**日本原子力研究開発機構大洗研究所(北地区)の
核燃料物質使用変更許可申請の補正方針について
(JMT R、燃料研究棟)**

令和6年1月12日

**国立研究開発法人日本原子力研究開発機構
大洗研究所**

核燃料物質使用変更許可申請書の一部補正

第22図 給排気系統図

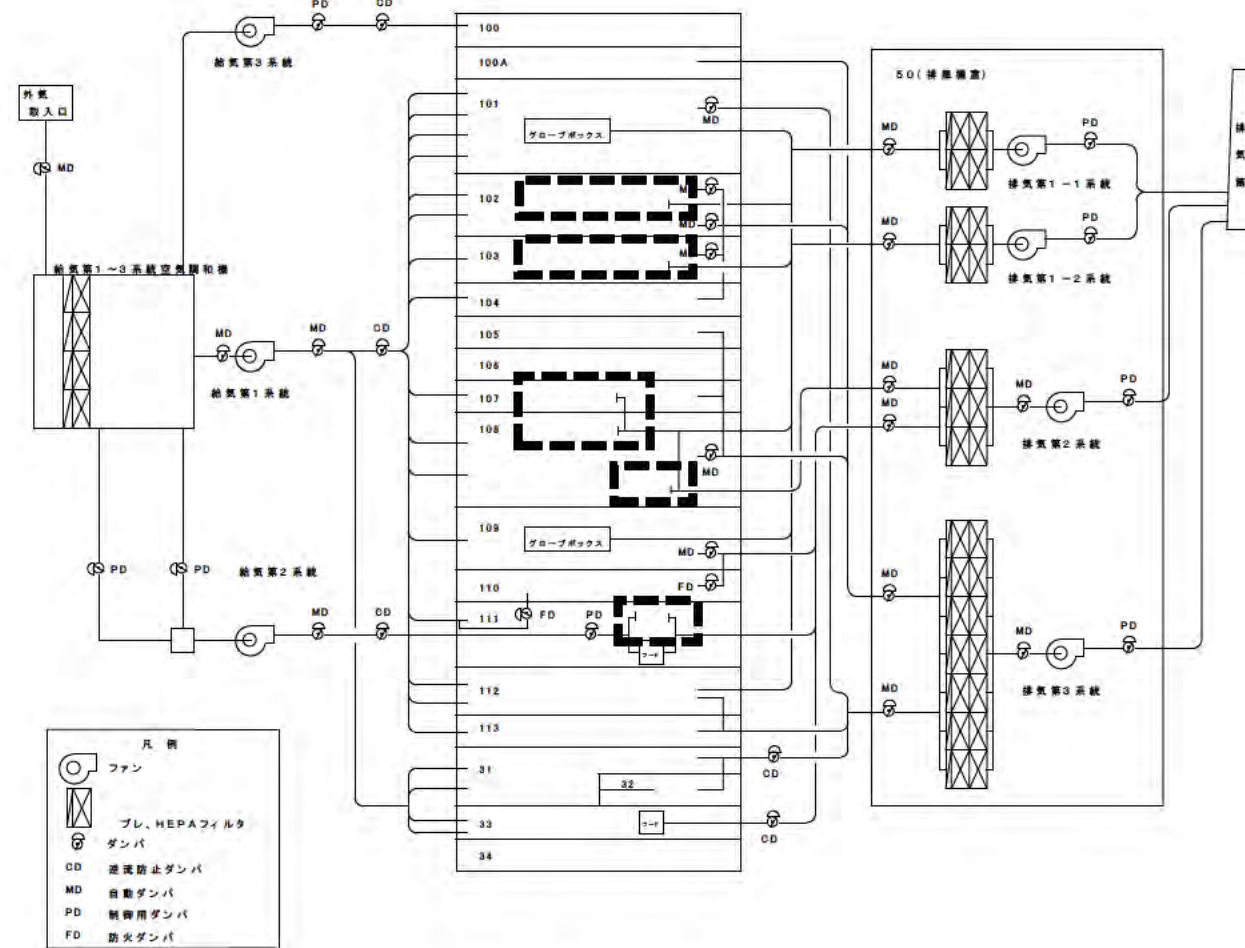
・設備等の使用終了に伴う表記の見直し（以下同じ）

対象	補正前	補正後
	 <p style="text-align: center;">図-1 解体・撤去対象設備の配置概略図 (核燃料物質使用変更許可申請書（既許可）：第8図 グローブボックス及びフード配置図)</p>	 <p style="text-align: center;">図-1 解体・撤去対象設備の配置概略図 (核燃料物質使用変更許可申請書（既許可）：第8図 グローブボックス及びフード配置図)</p>

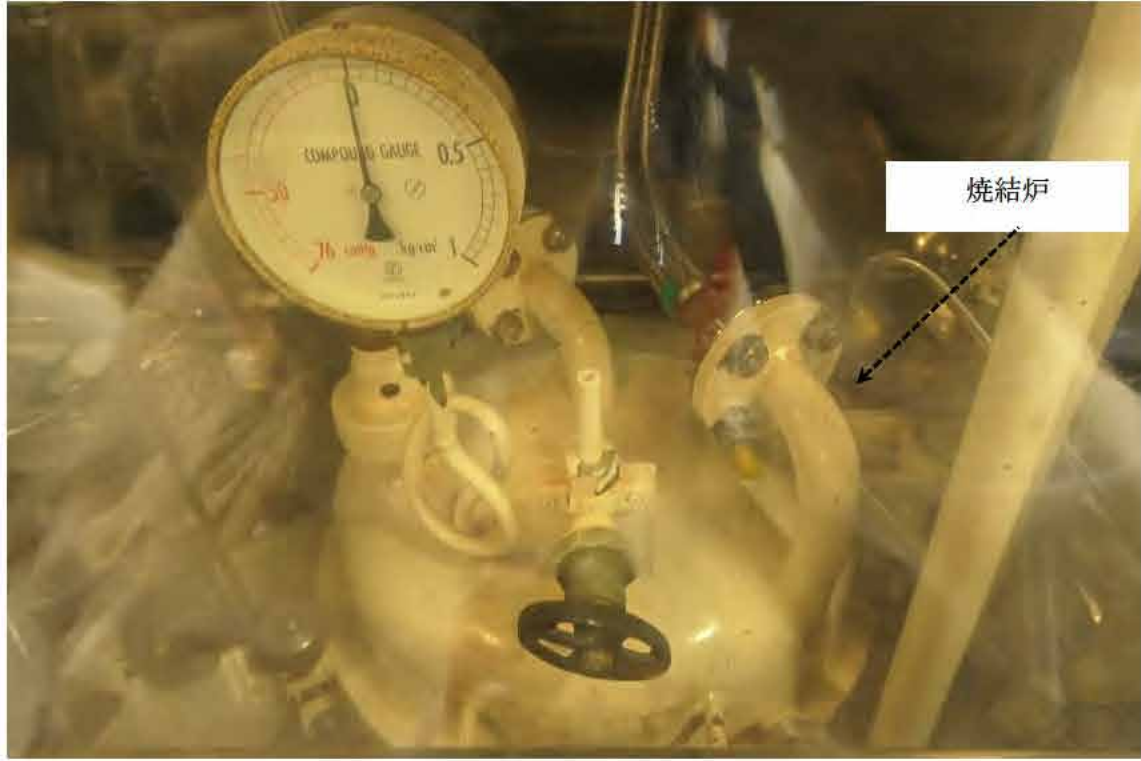
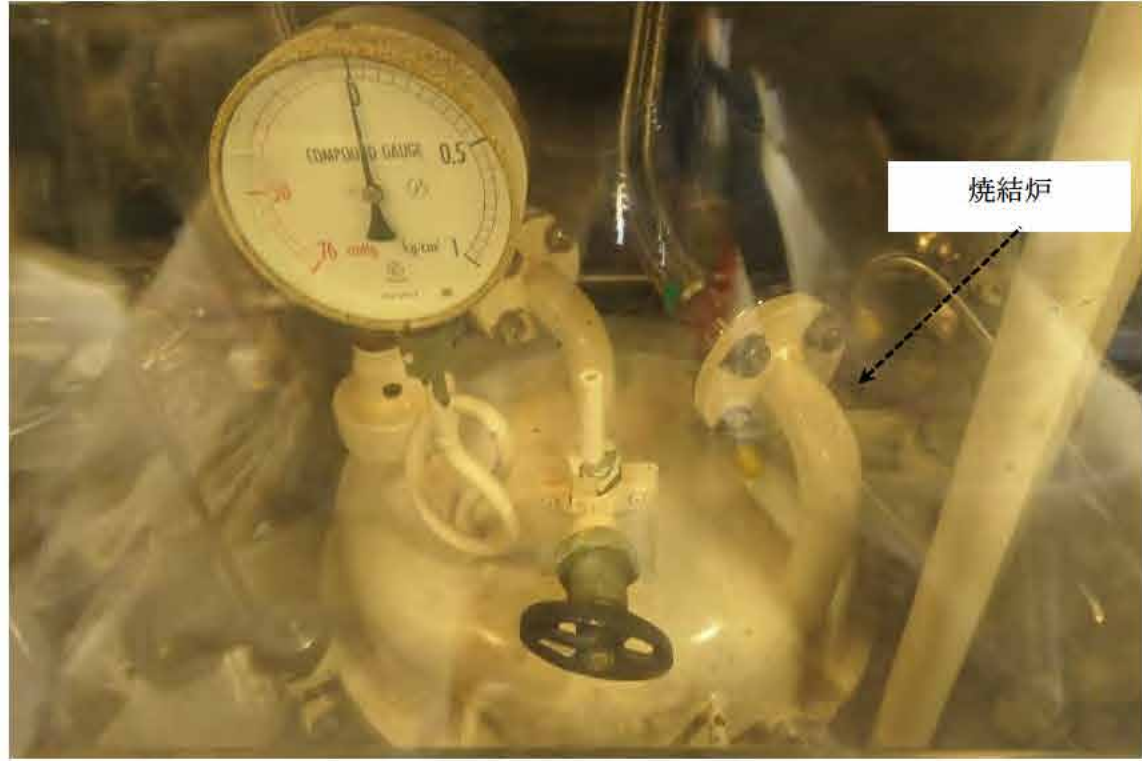
対象	補正前	補正後																																																																																												
	<p>1. 解体・撤去する設備の概要及び解体・撤去の方法</p> <p>(1) 解体・撤去する設備の概要</p> <p>新型燃料の開発研究、核燃料物質の健全性確認等の使用目的を終了し、今後使用する予定のない解体・撤去対象の試験装置、グローブボックス及びフードを表1に示し、グローブボックス及びフードの配置を図-1に示す。また、解体・撤去対象の試験装置の外観を図-2-1～図-2-27に、解体・撤去対象のグローブボックス及びフードの外観を図-3-1～図-3-15に示す。</p> <p style="text-align: center;">表1 解体・撤去対象設備</p> <table border="1" data-bbox="605 596 1258 1759"> <thead> <tr> <th>設備名称 (※：解体・撤去対象)</th> <th>試験装置名 (すべて解体・撤去対象)</th> </tr> </thead> <tbody> <tr> <td>グローブボックス</td> <td></td> </tr> <tr> <td>102-D</td> <td>反応炉 小型赤外線加熱炉</td> </tr> <tr> <td>107-D</td> <td>焼結炉</td> </tr> <tr> <td>108-D</td> <td>粉末成形プレス</td> </tr> <tr> <td>114-D</td> <td>熔融塩電解炉 電解処理装置 電解試験炉</td> </tr> <tr> <td>115-D</td> <td>アーク溶解炉 試料焼鈍炉 熱量測定装置</td> </tr> <tr> <td>124-D</td> <td>射出成形装置 合金加熱炉</td> </tr> <tr> <td>132-D</td> <td>試料矯正加工装置</td> </tr> <tr> <td>142-D*</td> <td>円筒形試料成型機</td> </tr> <tr> <td>グローブボックス</td> <td></td> </tr> <tr> <td>201-D*</td> <td>高温熱処理炉</td> </tr> <tr> <td>202-D*</td> <td>熱定数測定装置</td> </tr> <tr> <td>211-W*</td> <td>金属不純物測定装置</td> </tr> <tr> <td>212-D*</td> <td>蒸気圧測定装置</td> </tr> <tr> <td>グローブボックス</td> <td></td> </tr> <tr> <td>301-D*</td> <td>—</td> </tr> <tr> <td>302-D*</td> <td>X線回折装置</td> </tr> <tr> <td>303-D*</td> <td>高温X線回折装置</td> </tr> <tr> <td>グローブボックス</td> <td></td> </tr> <tr> <td>701-D*</td> <td>窒素定量装置</td> </tr> <tr> <td>702-D*</td> <td>電子線分析装置</td> </tr> <tr> <td>711-D*</td> <td>高温音速弾性率測定装置</td> </tr> </tbody> </table>	設備名称 (※：解体・撤去対象)	試験装置名 (すべて解体・撤去対象)	グローブボックス		102-D	反応炉 小型赤外線加熱炉	107-D	焼結炉	108-D	粉末成形プレス	114-D	熔融塩電解炉 電解処理装置 電解試験炉	115-D	アーク溶解炉 試料焼鈍炉 熱量測定装置	124-D	射出成形装置 合金加熱炉	132-D	試料矯正加工装置	142-D*	円筒形試料成型機	グローブボックス		201-D*	高温熱処理炉	202-D*	熱定数測定装置	211-W*	金属不純物測定装置	212-D*	蒸気圧測定装置	グローブボックス		301-D*	—	302-D*	X線回折装置	303-D*	高温X線回折装置	グローブボックス		701-D*	窒素定量装置	702-D*	電子線分析装置	711-D*	高温音速弾性率測定装置	<p>1. 解体・撤去する設備の概要及び解体・撤去の方法</p> <p>(1) 解体・撤去する設備の概要</p> <p>新型燃料の開発研究、核燃料物質の健全性確認等の使用目的を終了し、今後使用する予定のない解体・撤去対象の試験装置、グローブボックス、フード及び不活性ガス(アルゴン)精製循環装置を表1に示し、グローブボックス、フード及び不活性ガス(アルゴン)精製循環装置の配置を図-1に示す。また、解体・撤去対象の試験装置の外観を図-2-1～図-2-27に、解体・撤去対象のグローブボックス、フード及び不活性ガス(アルゴン)精製循環装置の外観を図-3-1～図-3-16に示す。</p> <p style="text-align: center;">表1 解体・撤去対象設備</p> <table border="1" data-bbox="1914 596 2567 1759"> <thead> <tr> <th>設備名称 (※：解体・撤去対象)</th> <th>試験装置及び不活性ガス (アルゴン)精製循環装置 (すべて解体・撤去対象)</th> </tr> </thead> <tbody> <tr> <td>グローブボックス</td> <td></td> </tr> <tr> <td>102-D</td> <td>反応炉 小型赤外線加熱炉</td> </tr> <tr> <td>107-D</td> <td>焼結炉</td> </tr> <tr> <td>108-D</td> <td>粉末成形プレス</td> </tr> <tr> <td>114-D</td> <td>熔融塩電解炉 電解処理装置 電解試験炉</td> </tr> <tr> <td>115-D</td> <td>アーク溶解炉 試料焼鈍炉 熱量測定装置</td> </tr> <tr> <td>124-D</td> <td>射出成形装置 合金加熱炉</td> </tr> <tr> <td>132-D</td> <td>試料矯正加工装置</td> </tr> <tr> <td>142-D*</td> <td>円筒形試料成型機</td> </tr> <tr> <td>グローブボックス</td> <td></td> </tr> <tr> <td>201-D*</td> <td>高温熱処理炉</td> </tr> <tr> <td>202-D*</td> <td>熱定数測定装置</td> </tr> <tr> <td>211-W*</td> <td>金属不純物測定装置</td> </tr> <tr> <td>212-D*</td> <td>蒸気圧測定装置</td> </tr> <tr> <td>グローブボックス</td> <td></td> </tr> <tr> <td>301-D*</td> <td>—</td> </tr> <tr> <td>302-D*</td> <td>X線回折装置</td> </tr> <tr> <td>303-D*</td> <td>高温X線回折装置</td> </tr> <tr> <td>グローブボックス</td> <td></td> </tr> <tr> <td>701-D*</td> <td>窒素定量装置</td> </tr> <tr> <td>702-D*</td> <td>電子線分析装置</td> </tr> <tr> <td>711-D*</td> <td>高温音速弾性率測定装置</td> </tr> </tbody> </table>	設備名称 (※：解体・撤去対象)	試験装置及び不活性ガス (アルゴン)精製循環装置 (すべて解体・撤去対象)	グローブボックス		102-D	反応炉 小型赤外線加熱炉	107-D	焼結炉	108-D	粉末成形プレス	114-D	熔融塩電解炉 電解処理装置 電解試験炉	115-D	アーク溶解炉 試料焼鈍炉 熱量測定装置	124-D	射出成形装置 合金加熱炉	132-D	試料矯正加工装置	142-D*	円筒形試料成型機	グローブボックス		201-D*	高温熱処理炉	202-D*	熱定数測定装置	211-W*	金属不純物測定装置	212-D*	蒸気圧測定装置	グローブボックス		301-D*	—	302-D*	X線回折装置	303-D*	高温X線回折装置	グローブボックス		701-D*	窒素定量装置	702-D*	電子線分析装置	711-D*	高温音速弾性率測定装置

対象	補正前		補正後																																																							
<p>(2) 解体・撤去の方法</p> <p>核燃料物質使用変更許可後に実施する工事は、①解体・撤去を行うための措置、②汚染がある設備の解体・撤去、③汚染がない設備の解体・撤去である。</p> <p>解体・撤去作業における切断は、熱的切断を行わず可能な限り火花が発生しない機械的工法によって行い、周囲の可燃物を除去することで火災の発生低減に努める。</p> <p>以下に工事の方法を示す。</p> <p>①解体・撤去を行うための措置</p> <p>解体・撤去対象設備について遊離性汚染の除去及び固着性汚染の固定を行う。その後、汚染状況を直接法及びスミヤ法によりサーベイし、汚染のないことを確認する。汚染があることが確認された設備は②に示す方法で処置・廃棄を行う。汚染がない設備は③に示す方法で処置・廃棄を行う。</p> <p>解体・撤去対象となるグローブボックスを独立させるために、高性能エアフィルタ、排気ダクト配管、架台等を取り外す。グローブボックスの独立は、基本的に以下の手順で行う。</p> <p>1) ユーティリティ配管等の切り離し、汚染がないことの確認及び閉止措置を行う。汚染のおそれのある配管等については、切り離す部分をビニルバッグで覆った状態で切り離し、閉止措置を行う。</p> <p>2) 排気ダクト母管から排気配管の切り離し、汚染がないことの確認及び母管側の閉止措置を行う。</p> <p>3) グローブボックスを架台から取り外す。</p> <p>②汚染がある設備の解体・撤去</p> <p>1) 試験装置は、グローブボックス内で工具等を用いて解体を行う。グローブボックス内で解体できない試験装置、グローブボックス及びフードについては、その全体を覆う解体用グリーンハウス内で、汚染レベルに応じてタイベックスーツ及び全面マスクまたはエアラインスーツを着用し、工具等を用いて解体を行う。グローブボックスに接続されているユーティリティ配管のうち、水配管の内部は核燃料物質により汚染しているおそれがあるため、切り離す部分をビニルバッグで覆った状態で切り離し、閉止措置を行う。</p> <p>2) 発生する廃棄物は、放射性固体廃棄物として所定の容器に収納し、「4.核燃料物質によって汚染された物の廃棄の方法」のうち「(3) 放射性固体廃棄物の廃棄」に示す場所で保管する。</p> <p>③汚染がない設備の解体・撤去</p>	<table border="1"> <tr><td>グローブボックス</td><td></td></tr> <tr><td>801-W*</td><td>—</td></tr> <tr><td>802-W*</td><td>—</td></tr> <tr><td>811-D*</td><td>酸素・窒素分析装置</td></tr> <tr><td>812-D*</td><td>—</td></tr> <tr><td>821-D*</td><td>炭素分析装置</td></tr> </table>	グローブボックス		801-W*	—	802-W*	—	811-D*	酸素・窒素分析装置	812-D*	—	821-D*	炭素分析装置	<table border="1"> <tr><td>グローブボックス</td><td></td></tr> <tr><td>901-D*</td><td>—</td></tr> <tr><td>902-D*</td><td>燃料ピン溶接装置</td></tr> <tr><td>912-D*</td><td>小型熱処理炉</td></tr> </table>	グローブボックス		901-D*	—	902-D*	燃料ピン溶接装置	912-D*	小型熱処理炉	<table border="1"> <tr><td>フード</td><td></td></tr> <tr><td>H-1*</td><td>—</td></tr> <tr><td>H-2*</td><td>—</td></tr> </table>	フード		H-1*	—	H-2*	—	<table border="1"> <tr><td>グローブボックス</td><td></td></tr> <tr><td>801-W*</td><td>—</td></tr> <tr><td>802-W*</td><td>—</td></tr> <tr><td>811-D*</td><td>酸素・窒素分析装置</td></tr> <tr><td>812-D*</td><td><u>不活性ガス(アルゴン)精製循環装置</u></td></tr> <tr><td>821-D*</td><td>炭素分析装置</td></tr> </table>	グローブボックス		801-W*	—	802-W*	—	811-D*	酸素・窒素分析装置	812-D*	<u>不活性ガス(アルゴン)精製循環装置</u>	821-D*	炭素分析装置	<table border="1"> <tr><td>グローブボックス</td><td></td></tr> <tr><td>901-D*</td><td>—</td></tr> <tr><td>902-D*</td><td>燃料ピン溶接装置</td></tr> <tr><td>912-D*</td><td>小型熱処理炉</td></tr> </table>	グローブボックス		901-D*	—	902-D*	燃料ピン溶接装置	912-D*	小型熱処理炉	<table border="1"> <tr><td>フード</td><td></td></tr> <tr><td>H-1*</td><td>—</td></tr> <tr><td>H-2*</td><td>—</td></tr> </table>	フード		H-1*	—	H-2*	—
